福島第一原子力発電所
2号機原子炉格納容器内部詳細調査
補足説明資料

2020年11月17日

東京電力ホールディングス株式会社

1. 質問・コメント事項への回答概要（1 / 15）

1. 質問・コメント事項への回答概要（7 / 15）

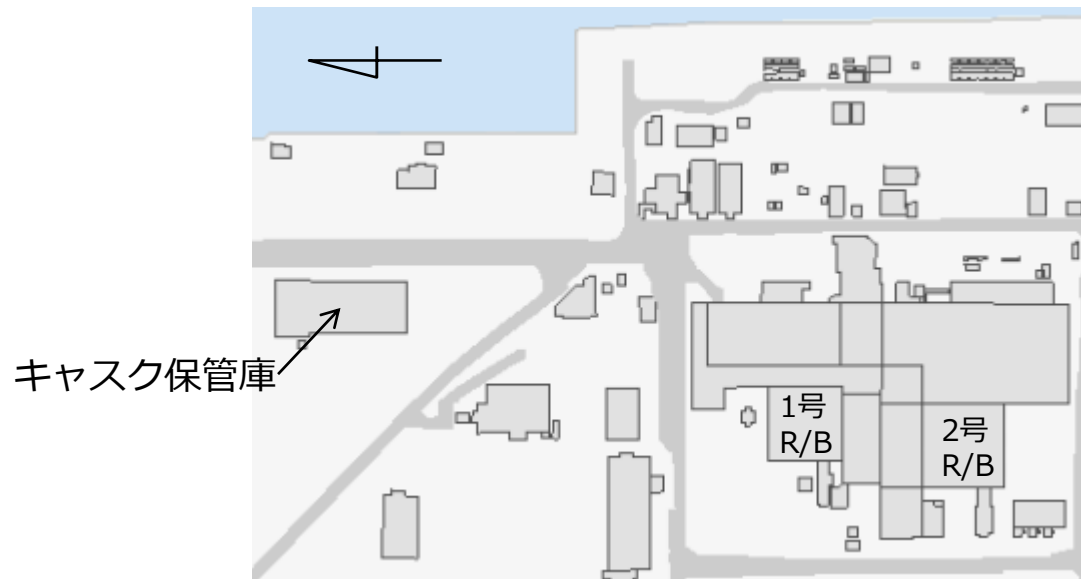
NRA殿ご質問	東電HD回答
バウンダリが完全に損傷（例えば、X-6接続構造外れるなど）した場合の詳細について説明すること。	<ul style="list-style-type: none">• X-6接続構造はペネフランジと4本のクランプ爪で固定してあります（爪はステンレス製）。爪は、外力があった場合でも5倍以上の裕度を有しており、十分な強度を有していると考えています。• これより、調査設備のバウンダリが大規模に損傷することはないと考えていますが、万が一バウンダリが大規模に損傷した場合は、状況を確認して対策を決定いたします。
バウンダリが損傷した場合において、定期的に報告を受けている建屋からの追加的放出量評価との関連について説明すること。	<ul style="list-style-type: none">• 追加放出量評価との関連はありません。
X-6ペネが損傷した場合に放出される放射性物質の濃度について通常時の漏えい場所からの濃度と違うのか、違う場合はどの程度になると想定しているのか説明すること。	<ul style="list-style-type: none">• PCVガス管理システムの濃度は、通常時と変わらないと考えています。• 原子炉直上部と建屋隙間に関しては、PCVからの漏えい箇所が変わることにより、通常時の濃度から変わる可能性はあると考えています。• ただし、PCVガス管理システムの排気流量が大きく変わらなければ、PCVからの漏えい量自体に変化はなく濃度変化も小さいと考えています。• PCVガス管理システムが停止した際は、今回の実施計画で評価した内容となります。

3. フランジ部の取り合いについて

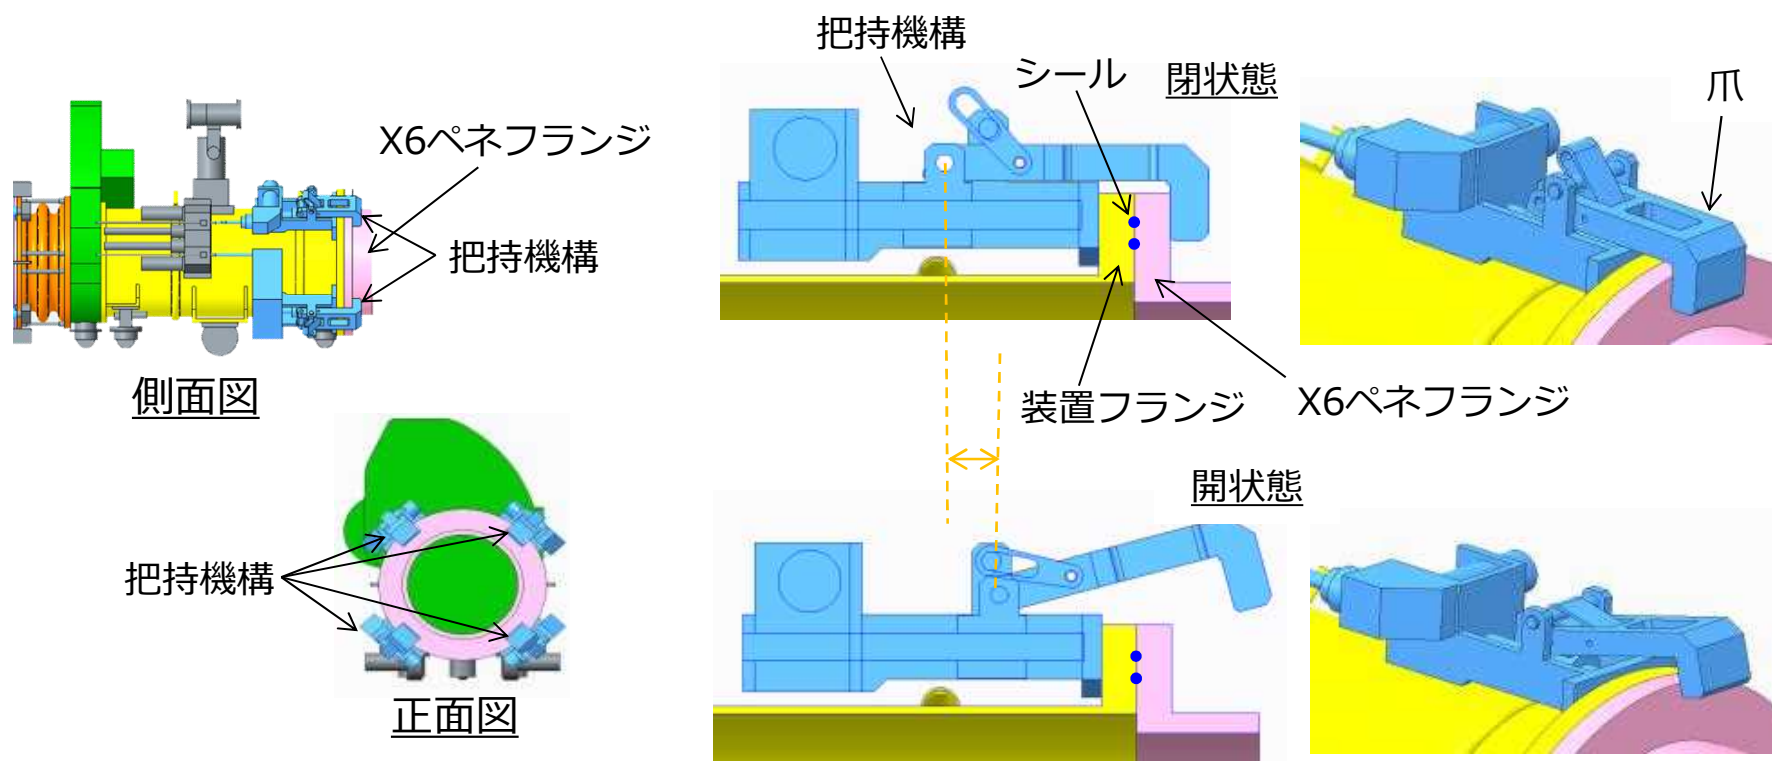
NRA殿ご質問	東電HD回答
装置の接続、取外しを行う部位はどのような構造か（フランジ取合い等）を説明すること	<ul style="list-style-type: none">フランジ取合いです。「3.フランジ部のとりあいについて」に取り合い部の構造を回答します。
隔離弁の仕様を説明すること	<ul style="list-style-type: none">「4.隔離弁の仕様について」にて回答します。
排気フィルタの仕様を説明すること（どこまで放射能濃度を落とせるのか）	<ul style="list-style-type: none">「5.作業エリアからの排気の監視について」に排気の監視方法および排気フィルタの仕様を記載しました。ダストは3/10000に低減できます。
PCV内の干渉物とは何か説明すること	<ul style="list-style-type: none">CDRレール、レールサポートです。「6.PCV内干渉物について」に詳細を記載しました
窒素置換する際、作業員が接近するのか（その場に居るのか）説明すること	<ul style="list-style-type: none">配管の接続やバルブの操作は作業員が装置に接近して実施し、気体の置換中は離れる運用とします。被ばくについては、大部分の作業は線量率は5mSv/h以下のエリアで行い、作業時間が短時間となるよう習熟訓練を行います。X-6ペネ前の放射線量率の計測結果を「7.X-6ペネ前の雰囲気線量について」に記載しました。また、接続管に追加遮へいを設置して、雰囲気線量の低減を図ります。

- X-6ペネフランジと装置のフランジは、把持機構により接続します。
- 遠隔操作で装置をX6ペネフランジに位置決めし、装置のフランジを接触させた状態で、4ヶ所の把持機構の爪を閉じることにより、両フランジを固定します。
- 爪の開閉は遠隔自動で実施します。

6. PCV内の干渉物について (1 / 2)

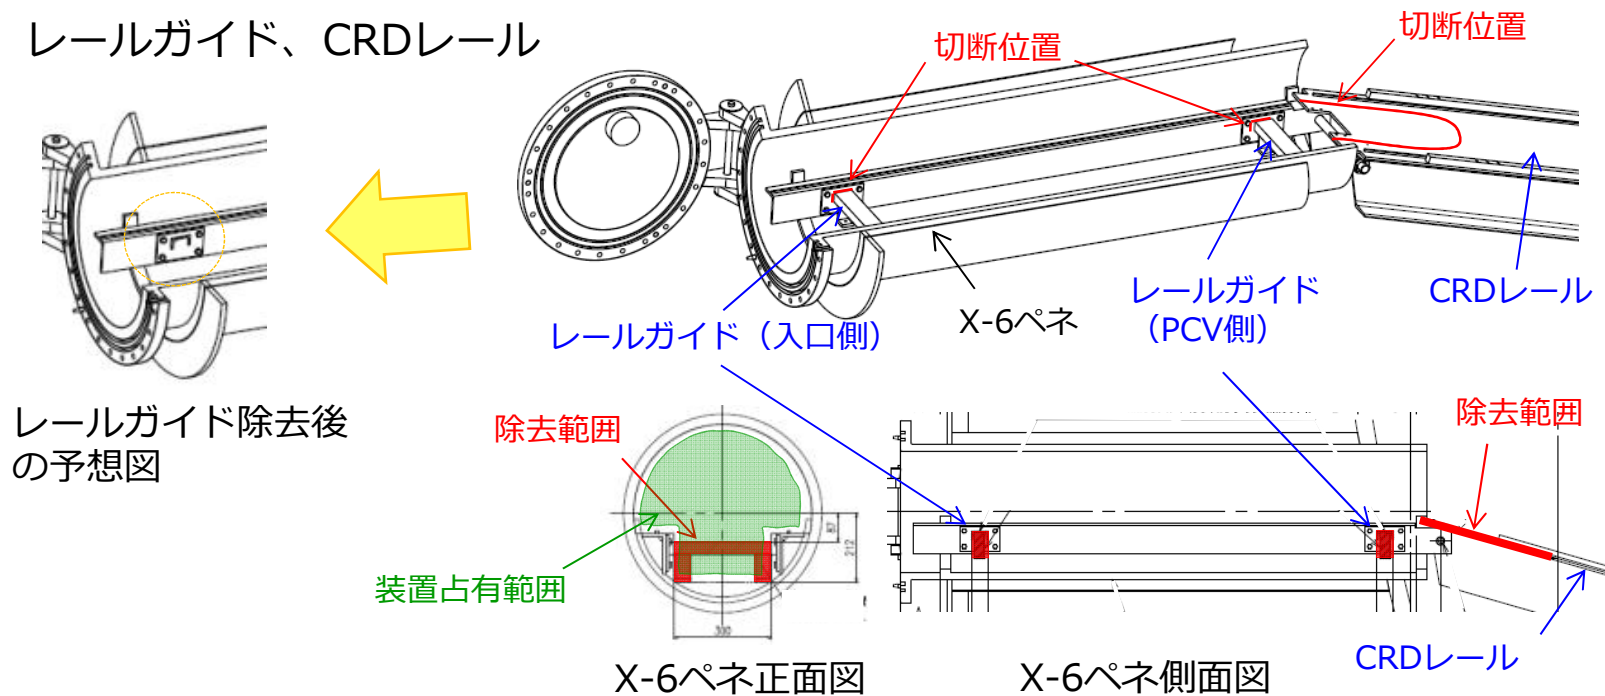
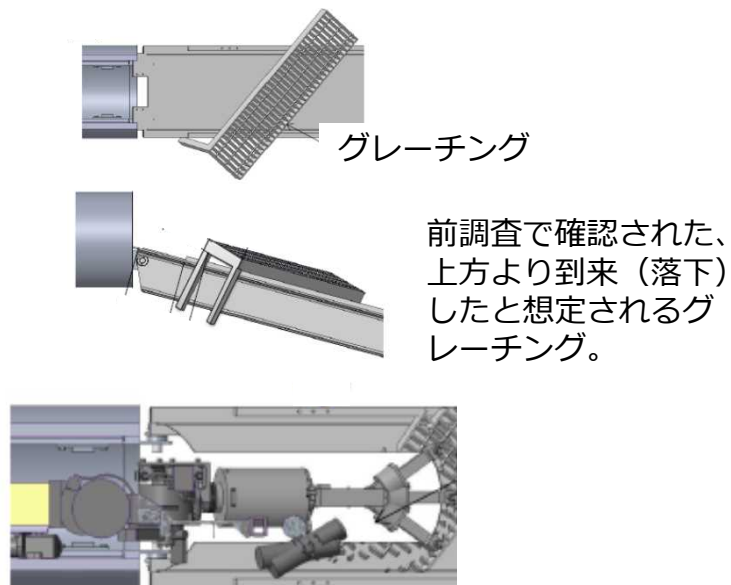
NRA殿ご質問	東電HD回答
<p>補足説明資料P41のX-6ペネとステージ内隔離部屋の接続については、より詳細に説明すること。</p>	<ul style="list-style-type: none"> 「13.装置接続部のシールについて (1/4)」に詳細を記載します。
<p>エンクロージャ設置の際に漏えい確認をしない理由について説明すること。(調査時は窒素封入をするので、漏えい確認は必要なし?)</p>	<ul style="list-style-type: none"> エンクロージャと接続管の接続部については、2重Oリング間を加圧して漏えい確認を行います。 エンクロージャ本体は溶接構造物のため、直前のモックアップ試験で漏えい確認を行い、健全性を確認します。
<p>内部調査時に窒素封入する理由について説明すること。</p>	<ul style="list-style-type: none"> デクスタの結露防止(連続供給)、アームの洗浄、カメラの洗浄(間欠供給)のため、窒素を封入します。
<p>PCV内の干渉物撤去はあるのでしょうか? 有る場合は、AWJによる作業であれば、AWJの仕様、作業ステップでどのタイミングで実施するのか、該当の干渉物とは何を想定しているのか説明すること。</p>	<ul style="list-style-type: none"> 「6.PCV内の干渉物について」に記載します

- PCV内の干渉物は以下のとおりです。
 - レールガイド：堆積物除去時に堆積物除去装置で切断します
 - CRDレール、CRDレール上のグレーチング、CRD開口部の電線管
：アーム投入時にアームで切断します
- これらは、制御棒駆動機構搬出入のための設備で現在使用されていないため、切断することによる影響はありません。

8. 2重シールのリーク確認について

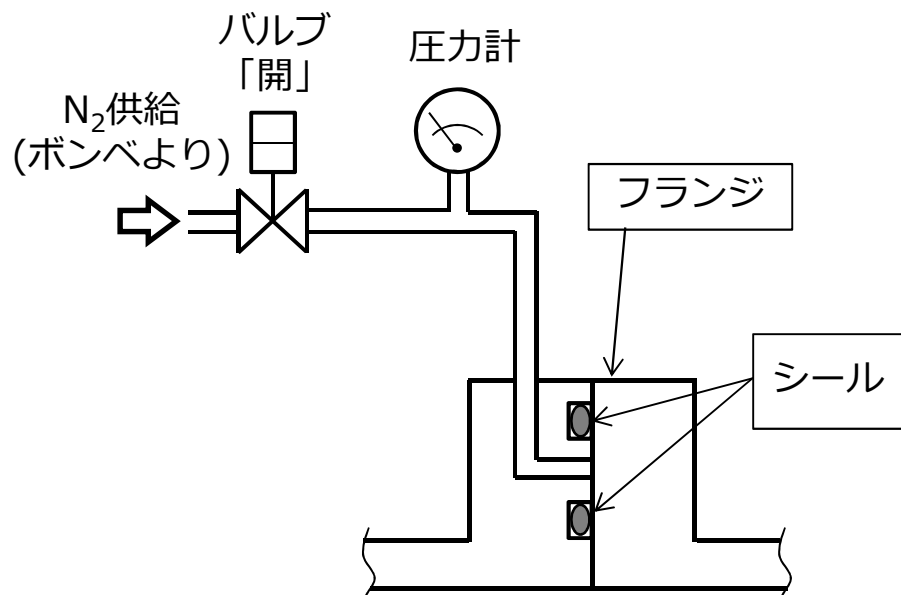
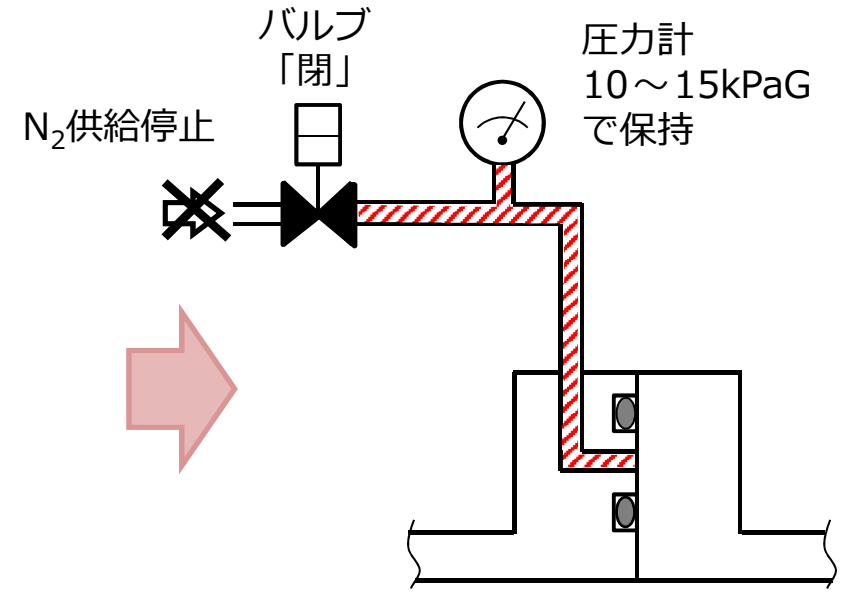
NRA殿ご質問	東電HD回答
<p>ロボット搬入部屋は何で（どんな気体で）加圧するのか追記すること</p>	<ul style="list-style-type: none"> 窒素で加圧します。18-PG3-043（作業ステップ）に追記しました
<p>2重シールはどのような構造で、どのように漏えいのないことを確認するのか説明すること</p>	<ul style="list-style-type: none"> シール間を加圧して、圧力を確認します 詳細を「8.2重シールのリーク確認について」に記載します
<p>X6ペネ内の堆積物とは何か、現状どのようにになっているのか説明すること</p>	<ul style="list-style-type: none"> 堆積物は、CRD交換機のケーブル由来のもの（被覆等）と思われます 詳細を「9.X-6ペネ内堆積物について」に記載します
<p>堆積物除去装置のドーザーとはどのようなものか説明すること</p>	<ul style="list-style-type: none"> 「2.装置仕様について（5/11）」に概念図を追加しました
<p>X-6ペネの厚さ、ボルト仕様を説明すること</p>	<ul style="list-style-type: none"> 材質：低合金鋼 厚さ：55mm（フランジ部が45mm） ボルト：M16×24本
<p>各設備の据え付け時に行う漏えい確認については、事前にモックアップにて気密性が確保できることを確認しているのか記載すること</p>	<ul style="list-style-type: none"> モックアップ試験時に気密性を確認したものを現地に据え付けします。 設置時の漏えい確認では「漏えいがないこと」を確認いたします。 漏えいを確認した場合にはボルト増し締め，コーキングで対応します。

- 2重シール間を加圧して、バルブで系統の圧力を保持し、圧力計で漏えいがないこと確認します。

窒素を供給し、圧力計で圧力降下がないことを確認する。

15. ダスト飛散に対するデータ拡充試験（1 / 3）

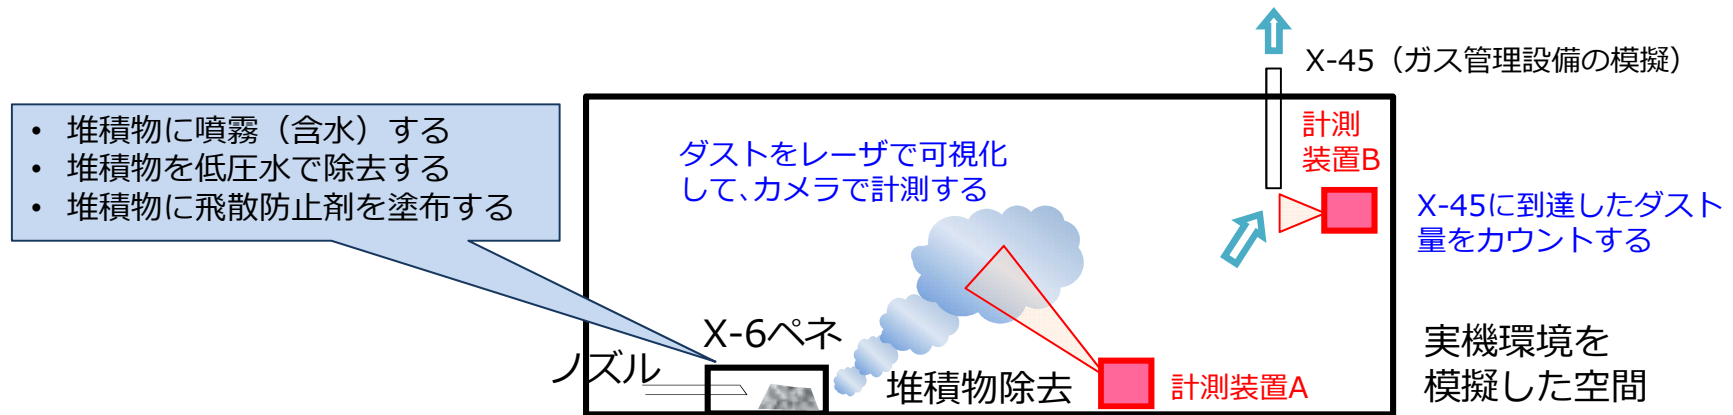
NRA殿ご質問	東電HD回答
<p>2号機において、AWJ作業を実施した場合のダスト飛散の影響に対して更なる知見拡充として、データ拡充試験を実施している内容について説明すること</p>	<ul style="list-style-type: none">• AWJ作業によるダスト飛散に対する更なる知見拡充として、従来よりもダスト飛散を抑制した作業方法として、低圧水による堆積物除去を実施した場合についてデータ拡充試験を実施しています。• またあわせて、ダストの沈降を促進するためのスプレイカーテンについて検討しています。• 「15. ダスト飛散に対するデータ拡充試験」に詳細を記載します。
<p>バウンダリ損傷時の対応として「損傷が生じた場合には、アクセス・調査装置を 原子炉格納容器から引抜き…」とあるが、装置が損傷して引き抜けない場合の対応について説明すること</p>	<ul style="list-style-type: none">• 「16. アクセス・調査装置 損傷時の対応について」に詳細を記載します。
<p>内部調査の調査項目について、どのような測定を実施するのかを詳しく説明すること</p>	<ul style="list-style-type: none">• 「17. 調査項目について」に詳細を記載します。
<p>アームの実機投入に際し、事業者としてどのような検証や管理を実施して、現場に適用するのかについて説明すること</p>	<ul style="list-style-type: none">• 「18. アームの試験について」に詳細を記載します。
<p>耐震性の考え方及び評価について説明すること</p>	<ul style="list-style-type: none">• 「19. 耐震性の考え方と評価について」に詳細を記載します

- ダストを抑制する一般的な手法として噴霧（含水）や、飛散防止剤の適用が考えられます。本工法の効果を見極めるため、工場にて実機環境を模擬した試験を実施しています。
- 試験の結果、低圧水による堆積物除去を用いることにより、ダストの飛散量が低減することを確認しており、試験結果を考慮してダスト影響評価を実施しています。

2.1. 水素滞留のリスクについて

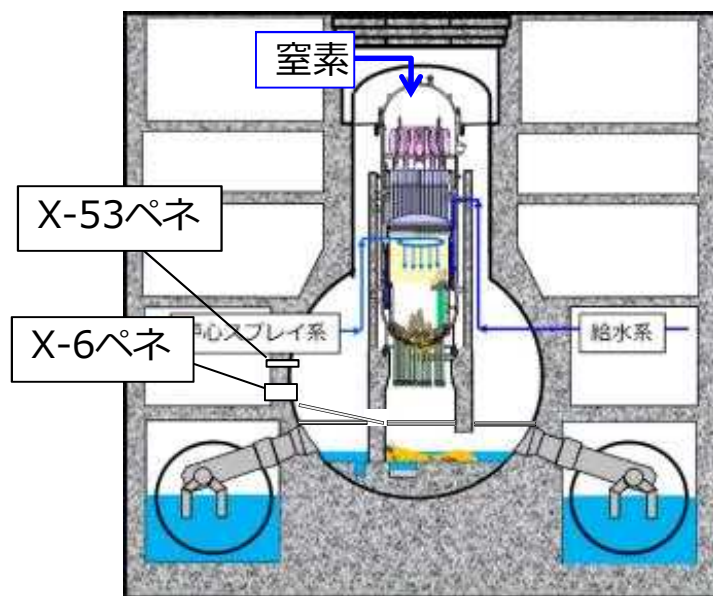
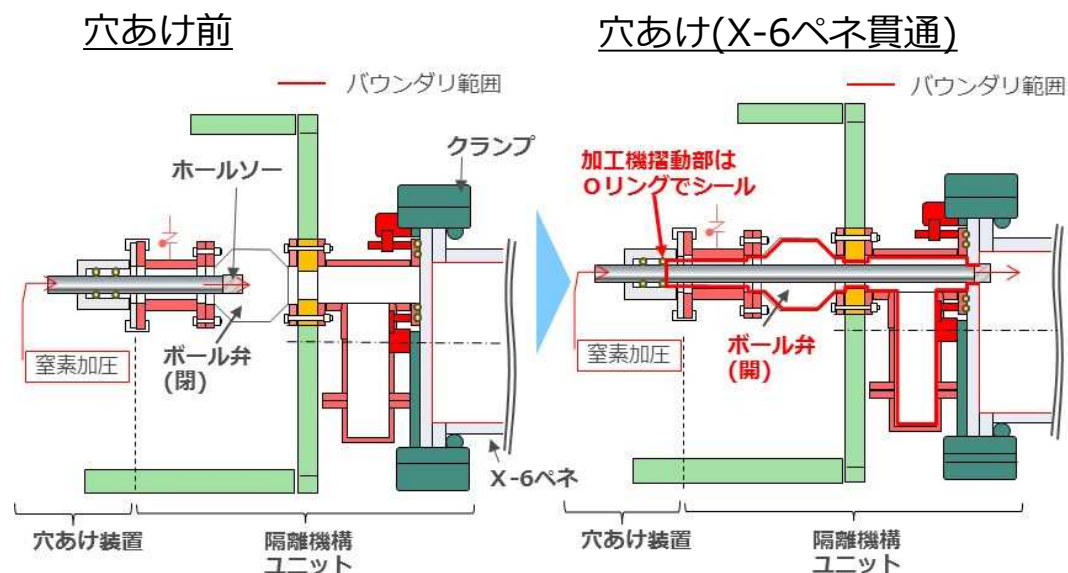
NRA殿ご質問	東電HD回答
1号機では窒素封入の目的として「残留水素の爆発防止」が記載されているが、2号機の方にはない理由を説明すること	<ul style="list-style-type: none">「20. 水素滞留のリスクについて」に詳細を記載します。
AWJによるPCV内干渉物撤去により、ペDESTアル等の主要構造物に要求される機能へ影響はないか説明すること	<ul style="list-style-type: none">最も懸念されるのは、X-6ペネ内におけるレールガイド切断時にX-6ペネを損傷させ、PCVバウンダリへ影響を与える点になります。本件については、実機を再現したモックアップを実施し、レールガイド切断後のAWJ噴流をレールにて受けることにより、X-6ペネへ影響を与えることなく切断可能であることを確認しております。アーム型アクセス・調査装置によるAWJ作業については、今後実施予定の実機を再現したモックアップにおいて、作業により主要構造物に要求される機能への影響がないことを確認していく計画です。
アクセスルート構築作業時の排気の監視方法について説明すること	<ul style="list-style-type: none">「21. アクセスルート構築作業時の排気の監視について」に詳細を記載します。

- PCV内における水素滞留リスクに対しては、現在RPV頂部より窒素を注入し、PCV内を不活性雰囲気を維持している。PCVガス管理設備においても、至近1年間の水素濃度は最大でも0.11vol%と低濃度であることを確認している。
- PCV内部調査で使用するX-6ペネやスプレイカーテンで使用するX-53ペネについては、PCVと接続している箇所はPCVに対して常時開放されている状態であり、当該ペネ内は既に窒素に置換されたものと判断している。
- なお、初めてX-6ペネを加工した2016年12月の作業においては、水素爆発防止のために加工機内を窒素置換した上で問題なく加工が完了している。
- 上記から、X-6ペネやX-53ペネについては水素滞留リスクはないものと判断している。
